2021AP010

## INFORME TÉCNICO DE EVALUACIÓN DE ESTUDIO DE IMPACTO AMBIENTAL

| NOMBRE DEL PROYECTO: | PLAZA CIUDAD BOLIVAR                                                    |

**Localización Regional****Escala 1:2,000**Datum WGS84  
Zona Norte 17**Leyenda**

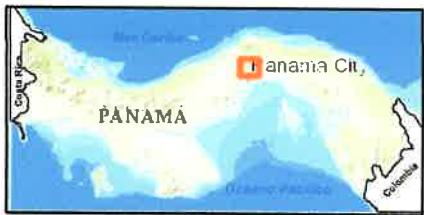
6. En los **ANEXOS** presentados en el estudio de impacto ambiental se observa un plano denominado **LOCALIZACIÓN REGIONAL**, sin embargo en el plano no señala específicamente la servidumbre de protección del recurso hídrico colindante al proyecto., por lo que le solicitamos presentar los planos señalando la servidumbre de protección.

2. En la pregunta 6 de la primer información aclaratoria el promotor respondió que “*En ANEXOS se presenta la localización regional en escala 1:50,000 razón por la que la escala de la localización del proyecto no ubica específicamente la servidumbre del recurso hídrico colindante. En el plano de LOCALIZACIÓN GENERAL (escala 1: 4,000) presentado en la página 117 se señala más evidente la presencia de la servidumbre del recurso hídrico colindante. Para mayor detalle, anexamos plano específico al respecto*”, sin embargo los planos presentados del proyecto no se especifica la distancia del proyecto con respecto al recurso hídrico, por lo que le solicitamos presentar el plano del proyecto estipulando la servidumbre de protección de la quebrada colindante al proyecto.

- **Respecto a la pregunta 6**, la cual hacía referencia en presentar los planos señalando la servidumbre de protección, como respuesta el promotor indica que “En ANEXOS se presenta la localización regional en escala 1:50,000 razón por la que la escala de la localización del proyecto no ubica específicamente la servidumbre del recurso hídrico colindante. En el plano de LOCALIZACIÓN GENERAL (escala 1: 4,000) presentado en la página 117 se señala más evidente la presencia de la servidumbre del recurso hídrico colindante. Para mayor detalle, anexamos plano específico al respecto.”.(ver Foja 48 del expediente administrativo).

**Al subpunto (a)**, la cual hacia referencia en presentar las coordenadas del proyecto respetando la servidumbre de protección del recurso hídrico colindante al proyecto, como respuesta el promotor presenta las coordenadas solicitadas.(Ver Foja 68 del expediente administrativo).
